**ACTA DE PREGUNTAS DEL PROCESO BIDIII-RSND-AUT-CNELEP-OB-002 "OBRAS EN REDES ELECTRICAS PARA LA MODERNIZACIÓN DE LA OPERACIÓN DE SUBESTACIONES Y ALIMENTADORES"**

1.- ABSOLUCIÓN DE LAS PREGUNTAS REALIZADAS POR LOS INTERESADOS A TRAVÉS DEL PORTAL DE COMPRAS PÚBLICAS, DENTRO DEL PROCESO DE LICITACIÓN PÚBLICA DE BIDIII-RSND-AUT-CNELEP-OB-002.

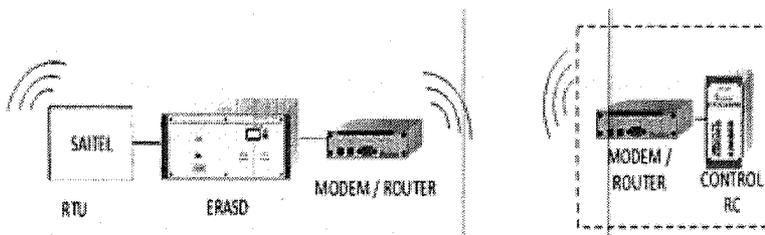
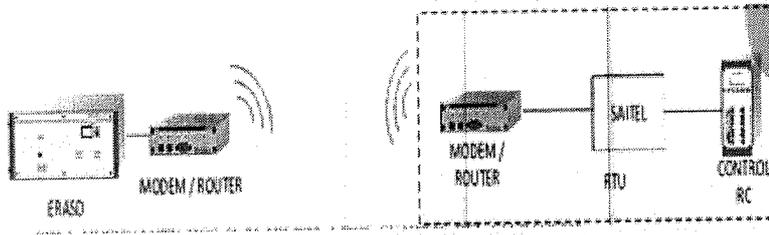
1.- Se habla de que los equipos se comunican con una remota de SAITEL. No tenemos claro si la remota está en subestación, se comunica con el ERASD y a su vez el ERASD se comunica con los reconectores:

O bien, hay una remota asociada a cada reconector, y son los propios controladores los que se conectan a ella en DNP o IEC61850:

Existe una Remota Saitel por cada subestación, según la arquitectura mostrada en la Figura 1 de los DDL del Proceso (página 107), el control de cada reconectador se integrará a las RTU Saitel, las RTU Saitel se encargarán de reportar al ERASD.
